改善箇所説明図

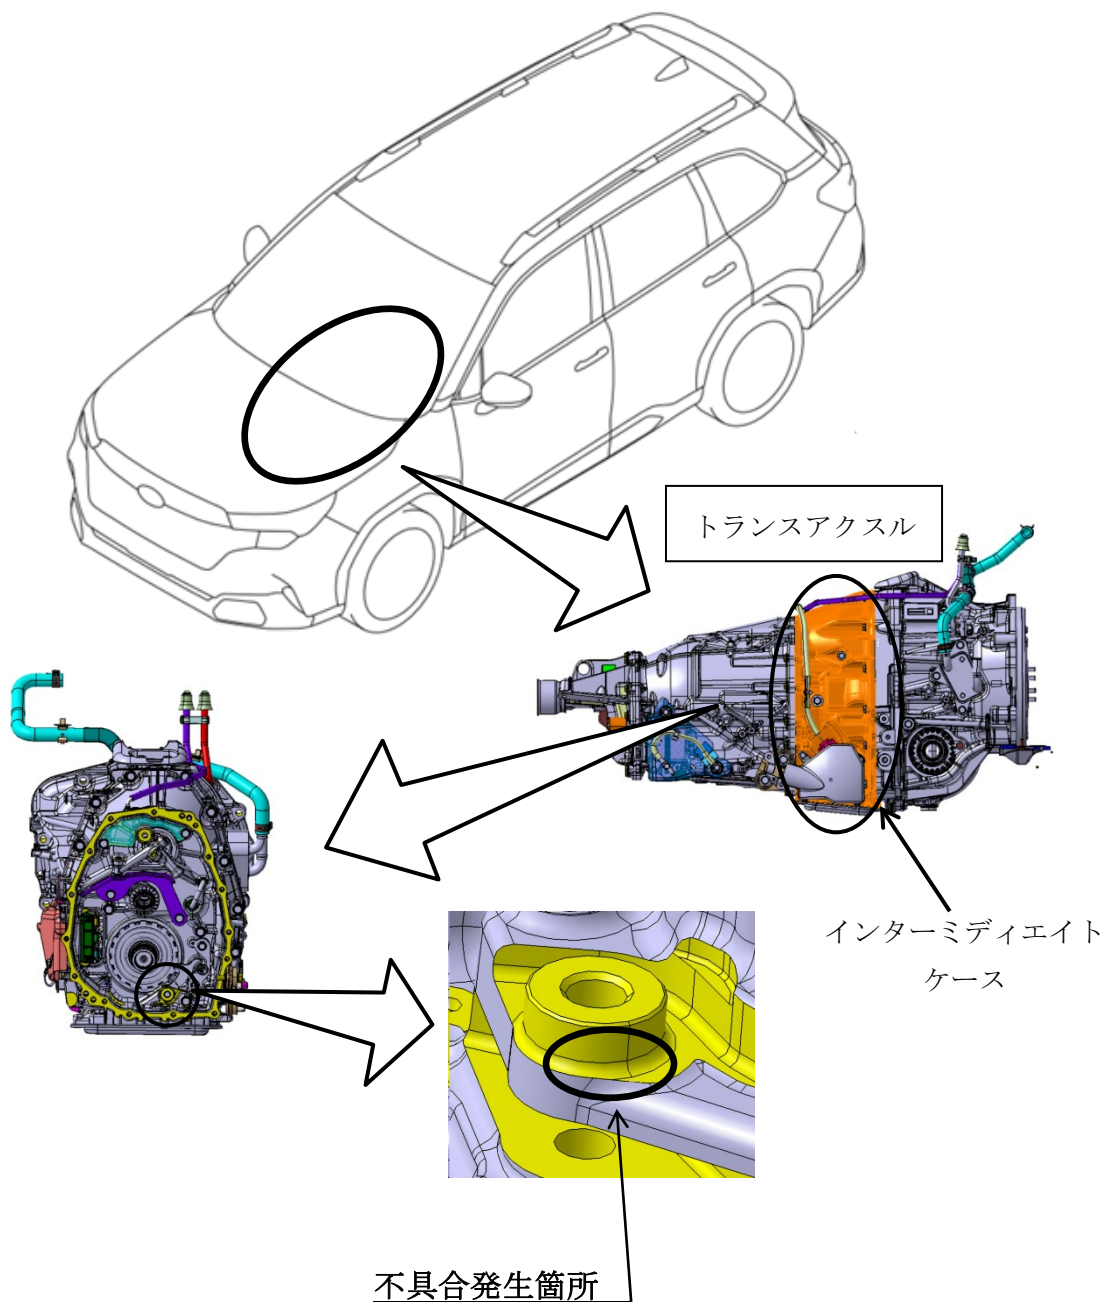
トランスアクスルにおいて、インターミディエイトケースの鋳造金型のメンテナンスが不適切なため、Pレンジでギアをロックするパーキングボウルの支持部にクラックが発生しているものがある。そのため、使用過程にてパーキングボウルの支持部が破損し、最悪の場合、Pレンジでパーキングロック機能が喪失するおそれがある。

全車両、トランスアクスルを点検し、インターミディエイトケースにクラックがある車両はトランスアクスルを良品に交換する。
